3 検証：利水

4 検証：治水・塩害

図 2 - 11 ベンケイガニ類の密度の河口堰運用前（左）と運用 14 年後（右）

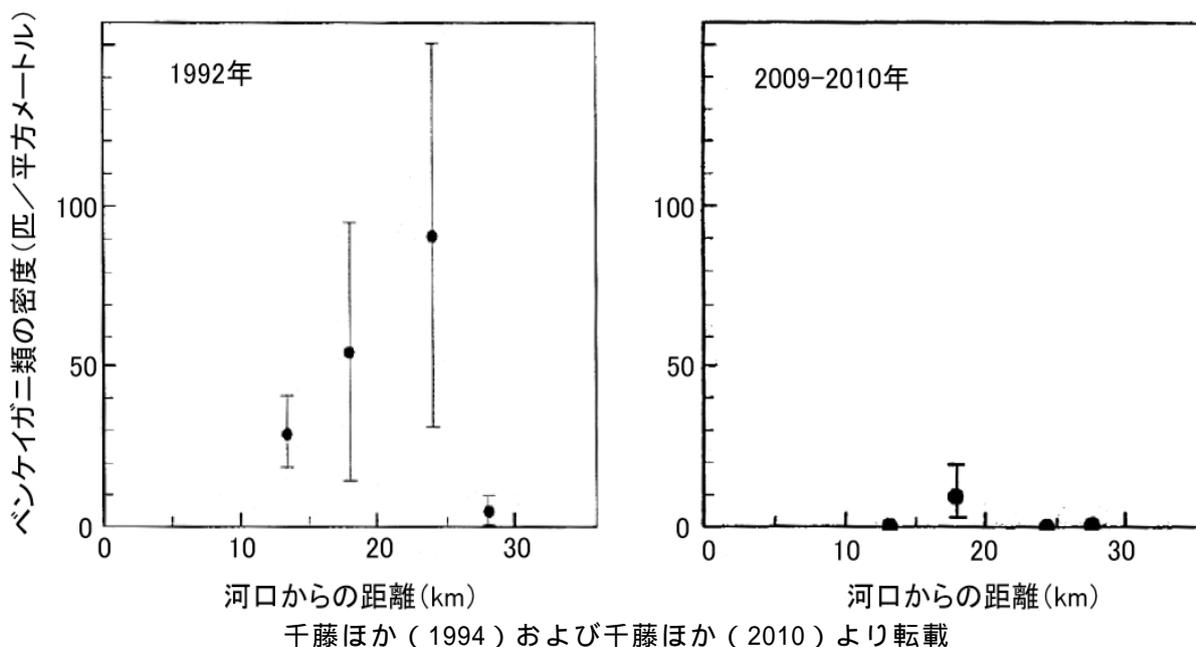
1992 年の調査では、ベンケイガニ・クロベンケイガニは 32km 地点まで分布し、最も生息密度の高い 24km 地点では平均 91.6 個体/m²に達した（図 2 - 8、千藤他，1994）。2009-2010 年の調査では、18.0km 左岸で平均 9.7 個体/m²で、13.5km 左岸 24km 右岸、28km 左岸ではゼロであった（図 2 - 11、千藤ほか，2010）。事業者側もベンケイガニ類の激減を観察している（国・水，2004）

カニ類はゴカイとともに鳥類の餌となるとともに、ヨシ帯に巣穴を掘ることでヨシなどが生えるための土壌改善の効果があるなど重要な生態系の要素であり、そのほとんどが河口堰運用により資源量が減じ、失われた。

図2-12 長良川の主要漁業組合別にみたアユ漁獲量（トン）の経年変化（左図）
岐阜県内の河川別にみたアユの漁獲・放流比の経年変動（右図）

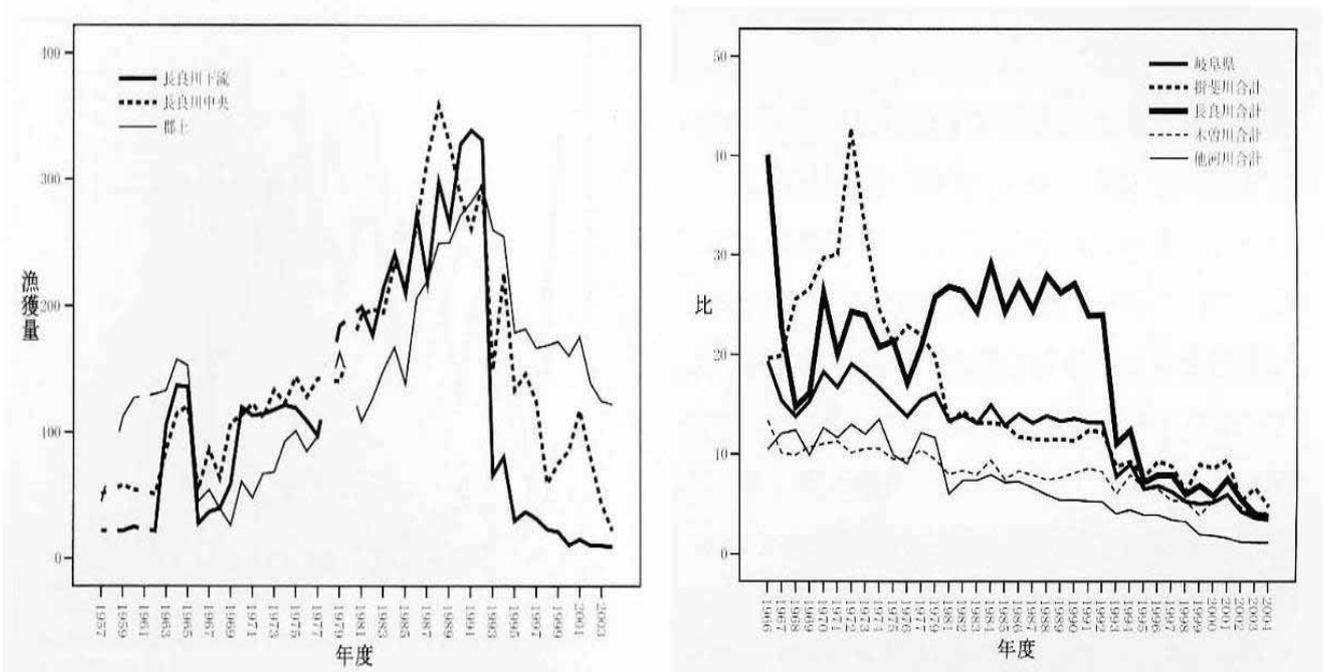
長良川流域の漁協の漁獲高や漁獲/放流比は1990年代より、明らかに変化している（図2-12）。

流域漁協の経年的なアユ採捕量の減少傾向は明確である。アユ資源量の年変動に關与する要因として委員会は、1) 産卵場所の地形変化、2) 稚魚溯上、3) 仔魚降下、4) 自然の個体数変動範囲、5) 中流域及び沿岸環境の変化、6) 冷水病等の魚病について、可能な限り利用できる資料を収集した。1), 4), 5), 6) については、明確な傾向変化は認められず、漁獲減少の主たる要因とは考えられない。一方、2), 3) については、河口堰運用との因果関係を否定できる調査資料はない。

ず、また、アユの成魚が生息する堰上下流の生息環境にも言及されておらず、田中（2010）の指摘する長良川流域漁協の漁獲高及び漁獲/放流比の急減の説明とはなっていない。さらに、古屋（2010）が指摘するような仔魚採集法の技術的な問題を考慮すれば、事業者の仔魚降下数の信頼性も再検討されなければならない。

図2-13 長良川下流域・上流域の汽水魚、回遊魚等の種数

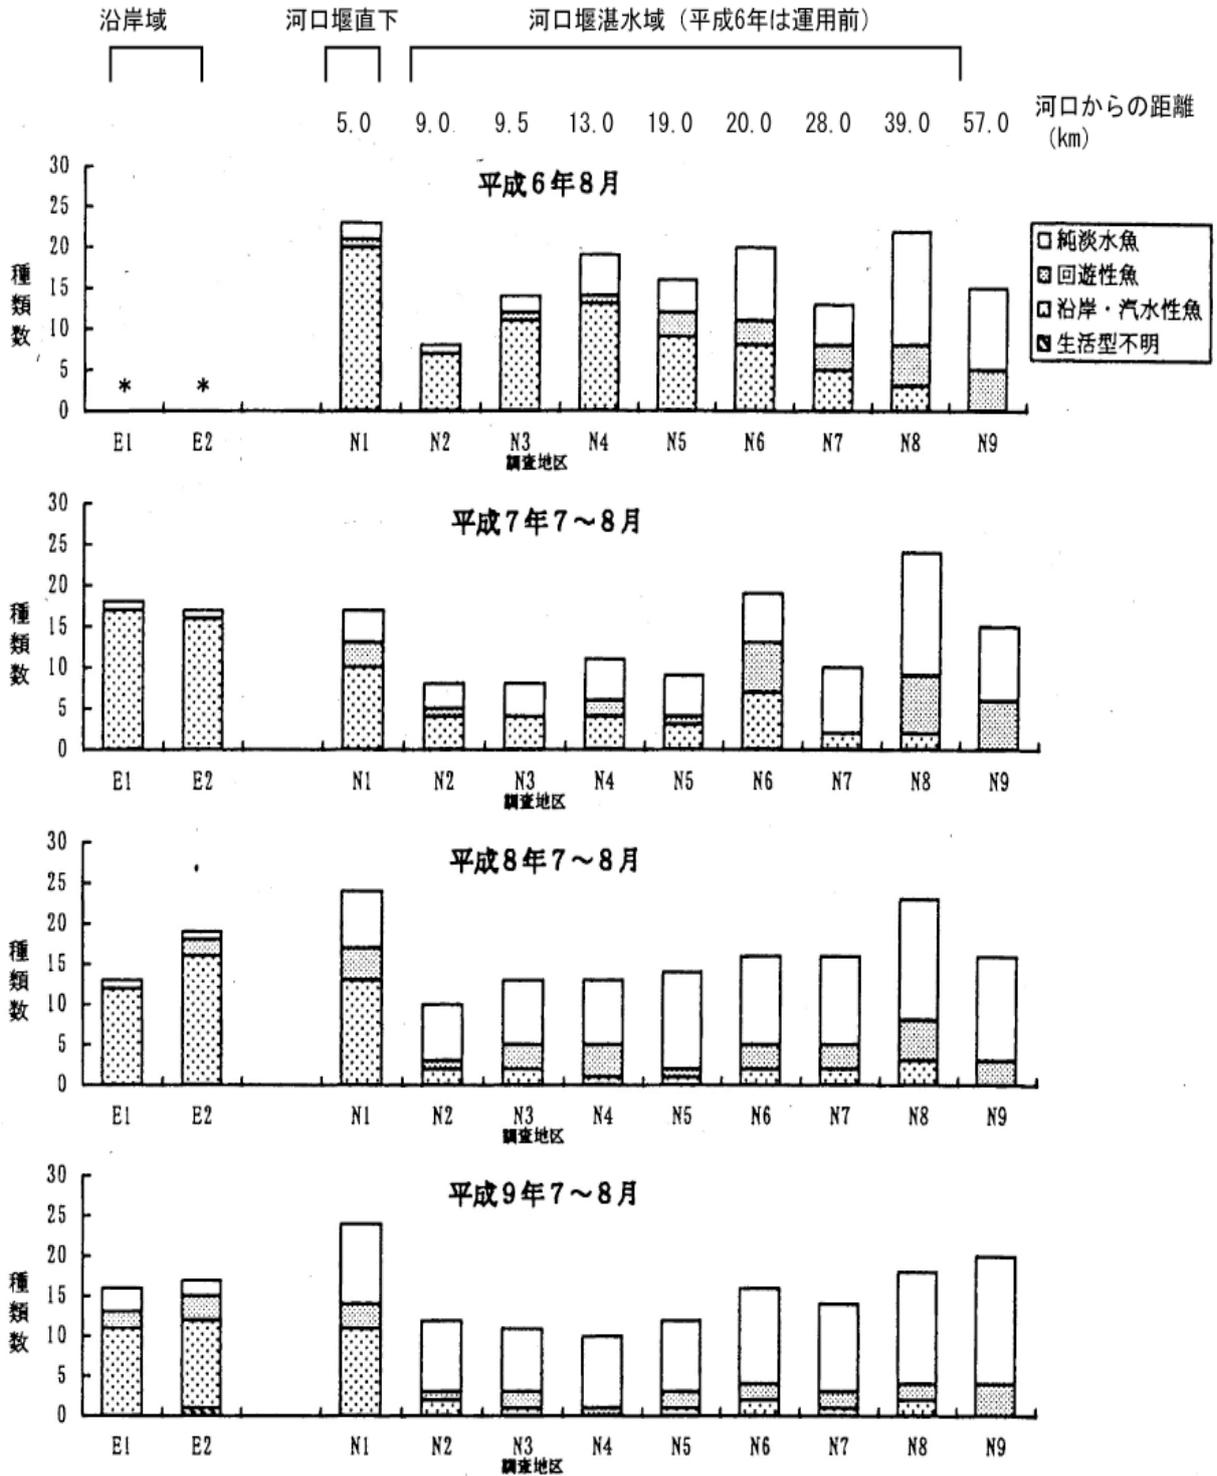
しかし、古屋 ほか(2010)および向井・古屋（2010）の長良川と揖斐川の魚類群集の比較では、長良川における種多様度の低下が観察されている。中部地方ダム等管理フォローアップ委員会（堰部会）では地点間で統一した手法による定量調査を実施しておらず、実際は長良川下流域で揖斐川に比べて魚類群集の多様性が減少していると考えられる。その影響範囲は、図 2 - 13 のように河口から約 40km にまで及んでいる。駒田（2004）のウナギ稚魚、カジカ幼魚、アユカケ、スズキ、マハゼ、ヌマチチブ等の長良川下流域での採捕個体数が、1995 年を境とし、減少しているとの報告も、堰上流の魚類相が大幅に変化したことを示している。この場合の調査も墨俣付近の長良川を中心に行われており、マハゼについては「長良川下流域（河口から 36～42km 上流）（中略）では 1996 年以降全く採捕されなくなったが、これは本地区の環境が変化したためではなくこの地点までの遡上活動が制限されたためと考えられた」と述べられている（駒田，2004）。ただし、トウヨシノボリ、ウキゴリは増加傾向にあり（駒田，2004）、また現場の漁師の証言からも裏付けられている（大橋，8 月 2 日ヒアリング）。

資料) H22 ダム等管理フォローアップ委員会資料より
 図 2 - 14 6km および 7km 地点の河床横断形状の変化

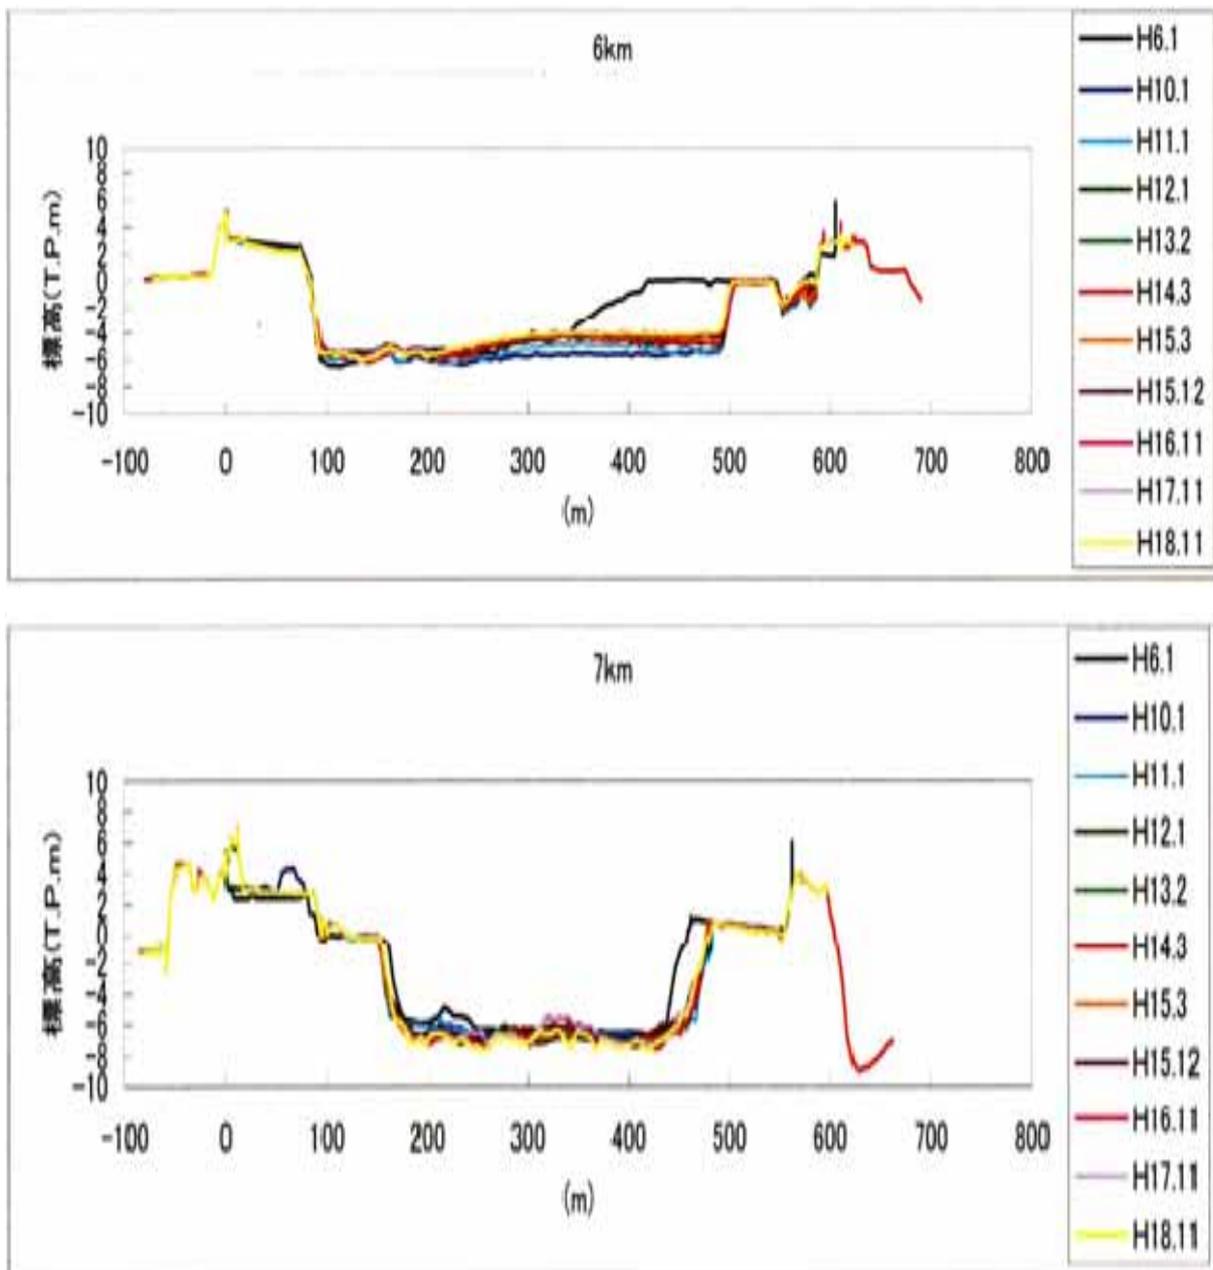
山内が比較データとして用いた 1994（平成 6）年の植生図にみられた 6km 付近の相当に広い植生域は、堰の運用後に掘削された可能性がある。河床横断形状の変化（図 2 - 14）と比較すると、1994 年 1 月時点では確かに左岸からの距離 400m から 550m 辺りまでに広い高水敷（寄り州）が残っているが、その後掘削され、幅約 50m になっている。

このように縮退したヨシ原の存続は、ブランクett工事の影響もあって、堰の運用にかかわらず困難になった可能性も高い。掘削や工事によるヨシ帯の消失に対しての代償措置は採られているものの、人工造成、覆砂されている岸部でもヨシの着生は思わしくなく（國井，2003）、復元は成功していない。

図 3 - 3 岐阜地方気象台の年降水量の経年変化

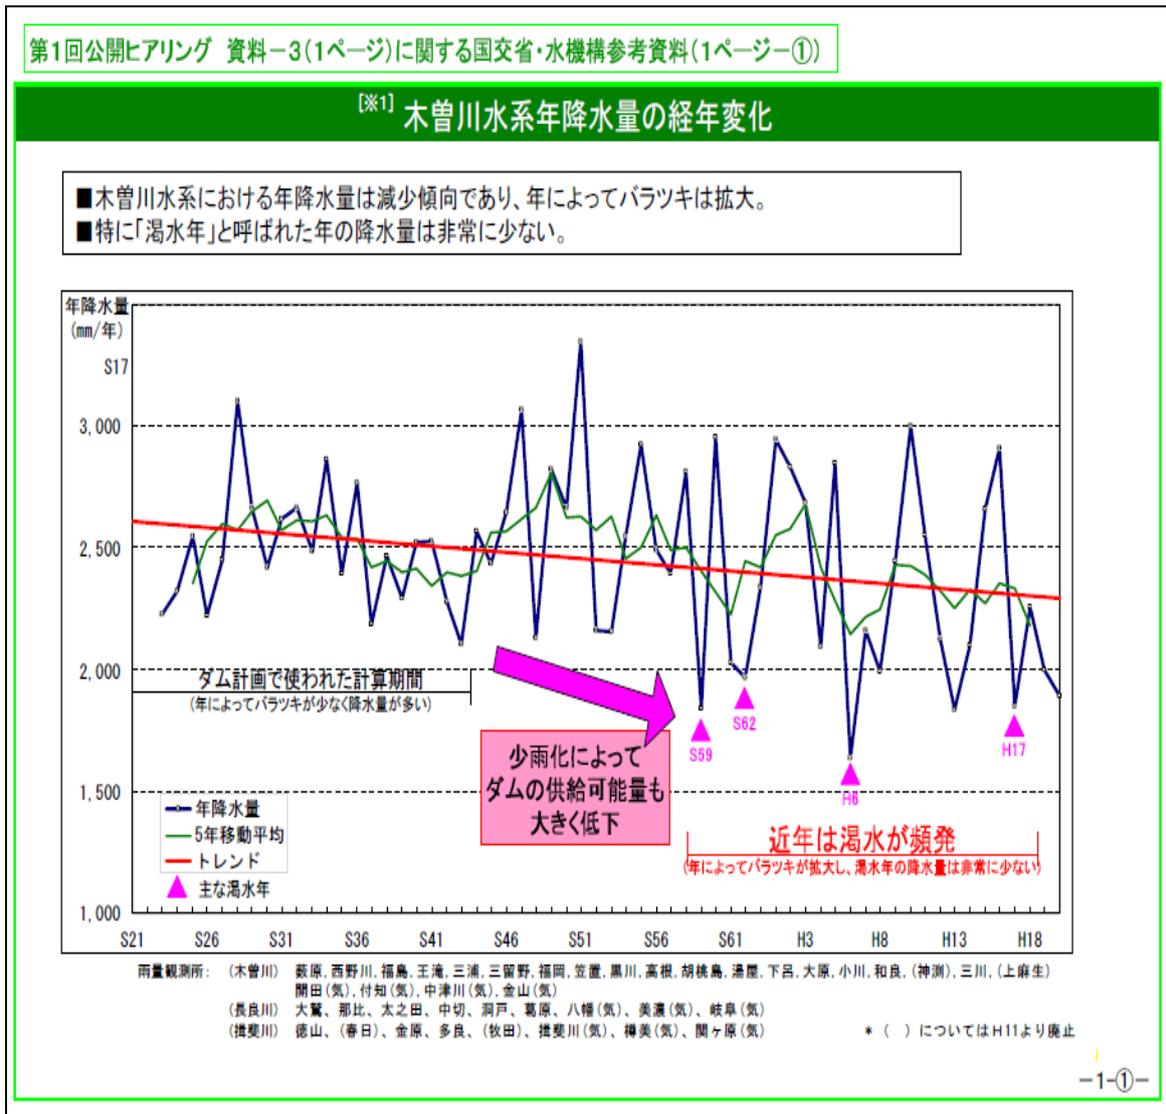
国交省が図 3 - 2 で提示した期間は、観測データを用いることができる過去 130 年間の年雨量を示した図 3 - 3 から、「雨が多い期間から雨が少ない期間に移行するタイミング」(蔵治、2011) を意図的に切り取ったものとする解釈も可能である。

図 3 - 3 から見れば、現在部分的に見える少雨化傾向、河川流量の減少傾向は今後、回復に向かうことも予想される。「事業者サイドからはどうしても安全度を高めた(水の量を確保したい)判断が下されやすい」という意見もあるが、水の量の確保にはいくらお金をかけても良いというものではなく、水源開発の費用を負担する納税者や利用者の視点も重要である。また、国土交通省には、少雨化、河川流量減少によってダム供給能力の低下傾向が少し見えたからといってすぐにそれを制度化して実際の河川管理ルールに適用してしまうのではなく、この問題に関しては、科学的慎重さをもって、もっと長期の観測を続け、その中から傾向を捉えた上で対策をとることを求めたい。

図 3 - 2 木曽川水系年降水量の経年変化

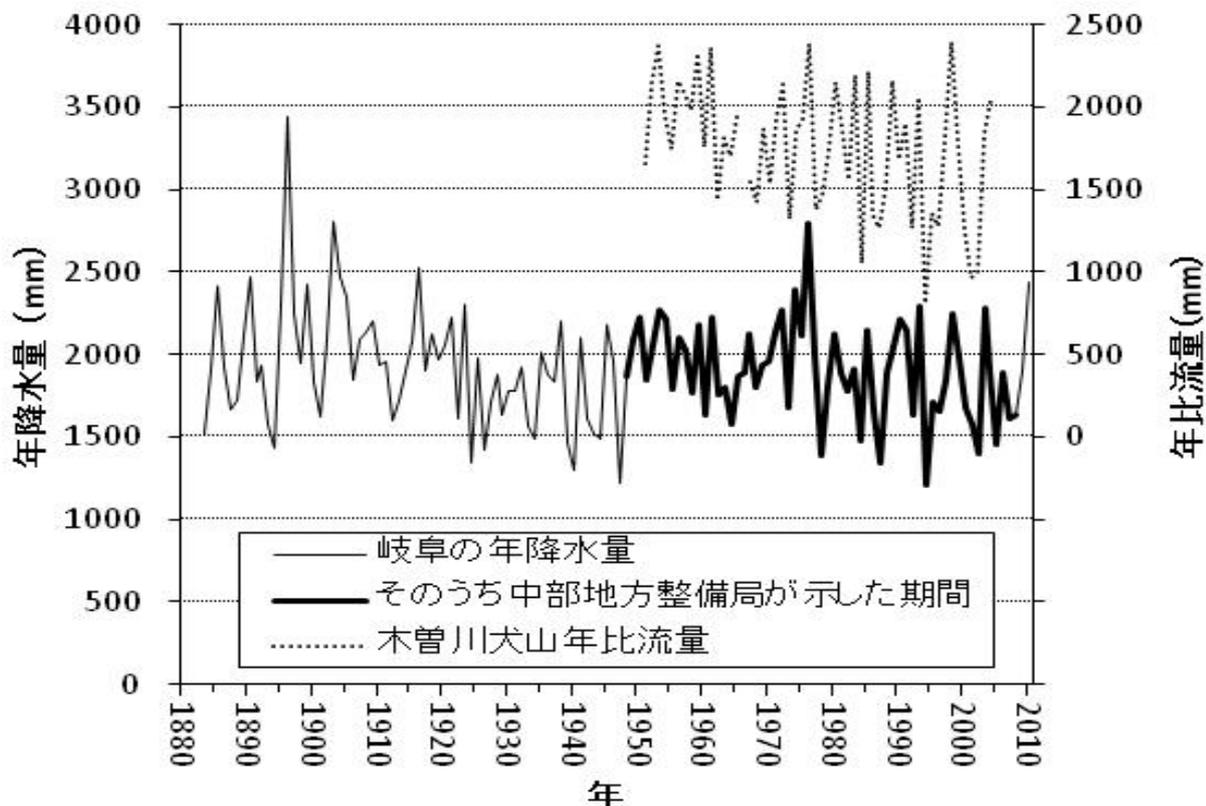
国交省の資料では近年の木曾川水系における年降水量の低下がダムの供給可能量の低下をもたらしていると書かれてある (図 3 - 2)。さらに愛知県企業庁の説明資料も少雨化傾向を前提とした説明をしている。

これらのことから、国交省として、現状が少雨化傾向にあること、及び将来にわたっての年降水量の減少傾向を、図 3 - 2 によって説明することには、明らかに無理がある。

図 3 - 4 木曽川成戸地点流量の推移 (5年移動平均)

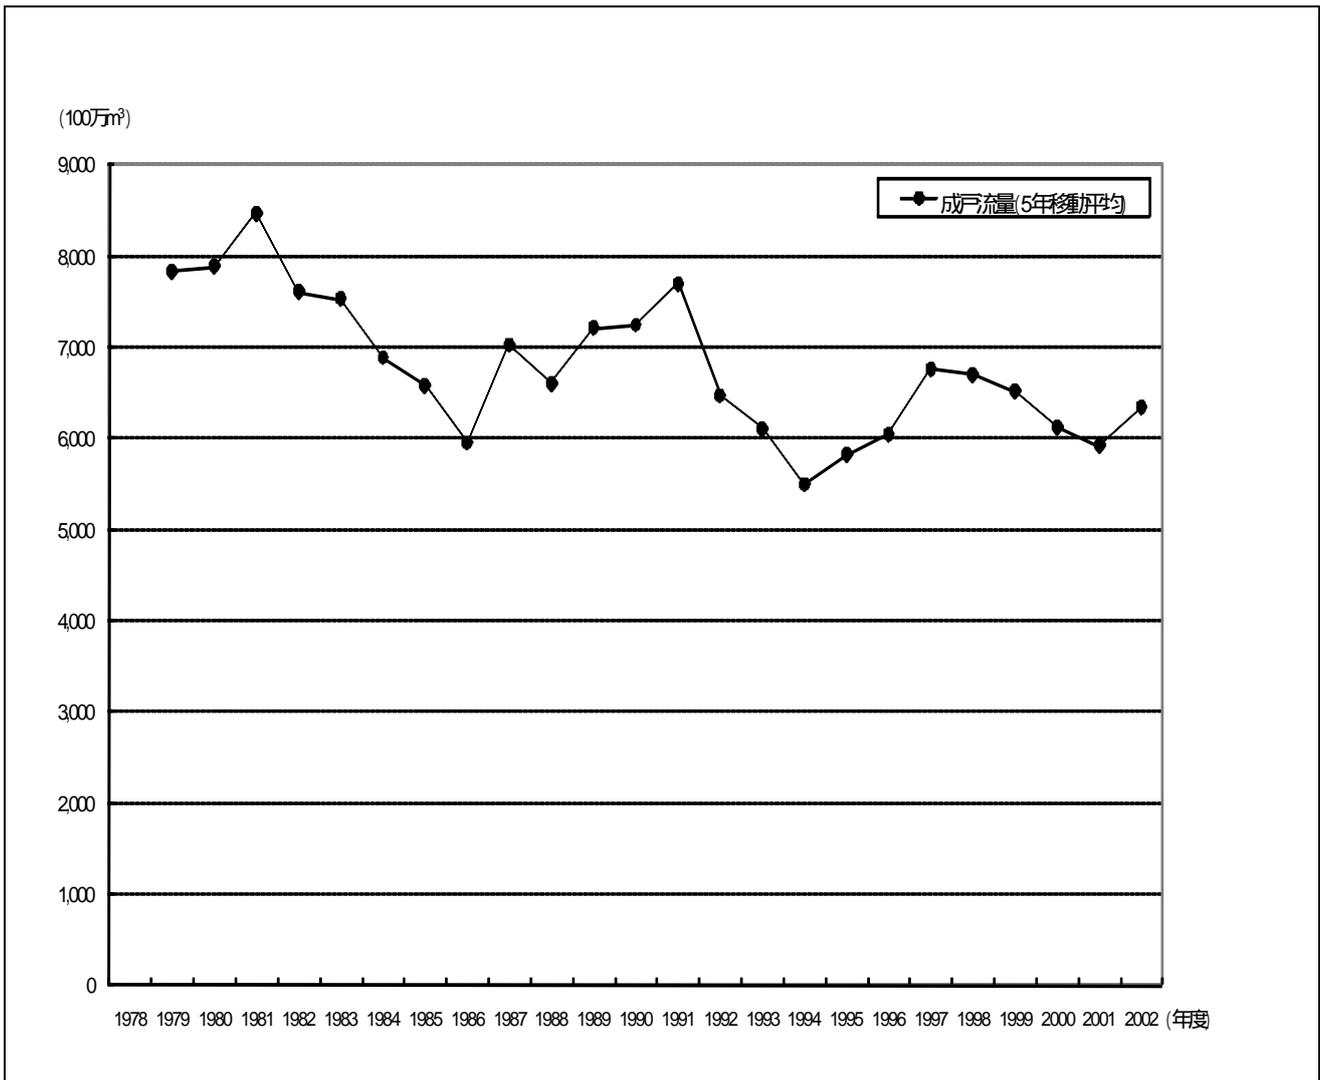
図 3 - 4 は木曽川成戸地点の河川流量の推移 (5 年移動平均) を過去 25 年間 (1978 年 ~ 2002 年) にわたって見たものである。このグラフによれば、この間、河川流量は明らかに減少していると言える。また図 3 - 2 には、木曽川犬山地点の河川流量の推移が示されているが、やはり、この間、減少していると言える。

ただ、図 3 - 3 と同じく、限られた期間のデータでしかないため、図 3 - 4 は、河川流量の減少傾向がいつから始まっていつ終わるのかを教えるものでもないし、将来にわたって流量が更に減少することを示すものでは決してない。

また、この間の河川流量減少傾向の原因も、近年の少雨化傾向によるものなのか、集水域の森林状態の変化によるものなのか、または別の要素も含めた複合的なものなのかについては、まだ明らかでない。

図4-1 長良川計画高水位の変遷と洪水痕跡水位の比較

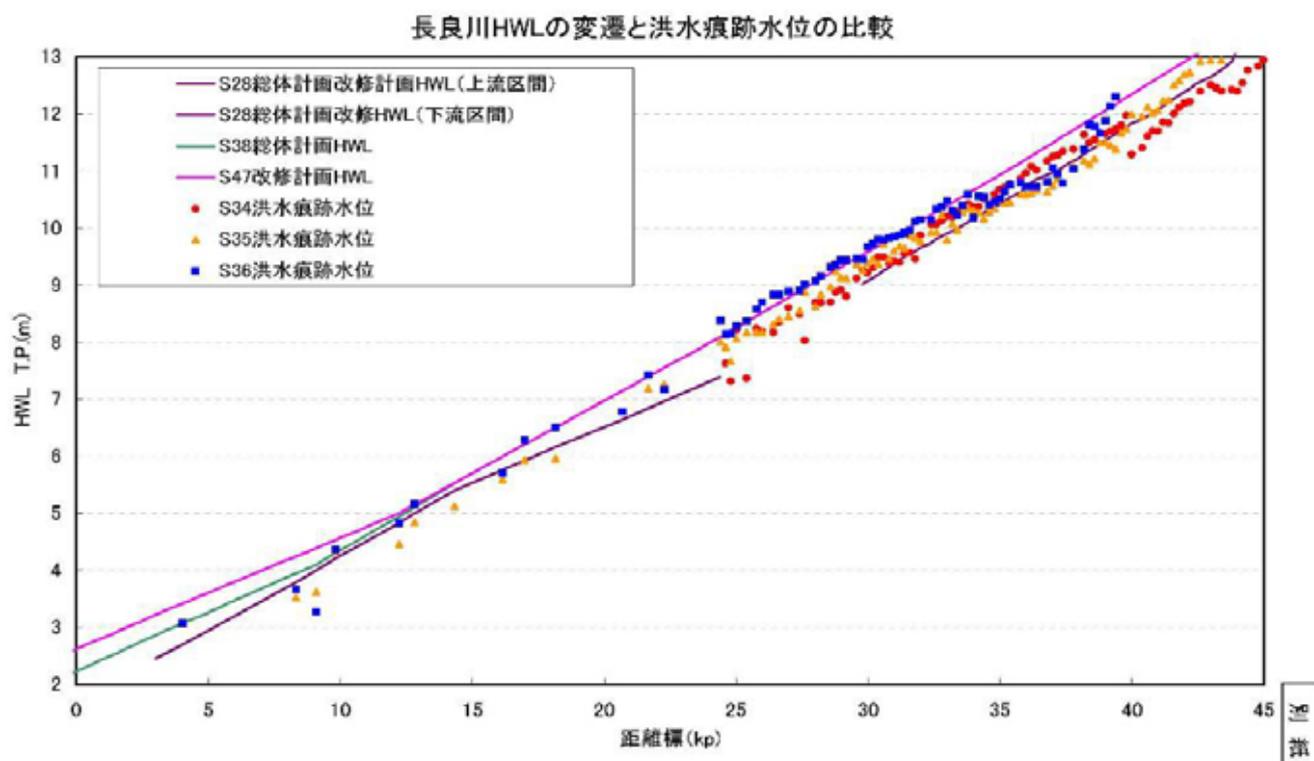
長良川の浚渫は、1963年（昭和38年）に計画高水流量が $4,500\text{m}^3/\text{sec}$ から $7,500\text{m}^3/\text{sec}$ に改訂され、計画高水流量時の水位を算定した結果、上流部では40cm～50cm、下流部では60～70cm、従来の計画高水位よりも上昇することとなり、上流部では余裕高を従来2.5mあったのを2.0mに改訂し、下流部では大規模な浚渫（1,300万 m^3 ）を行って対応しようとしたことによる（図4-1）。
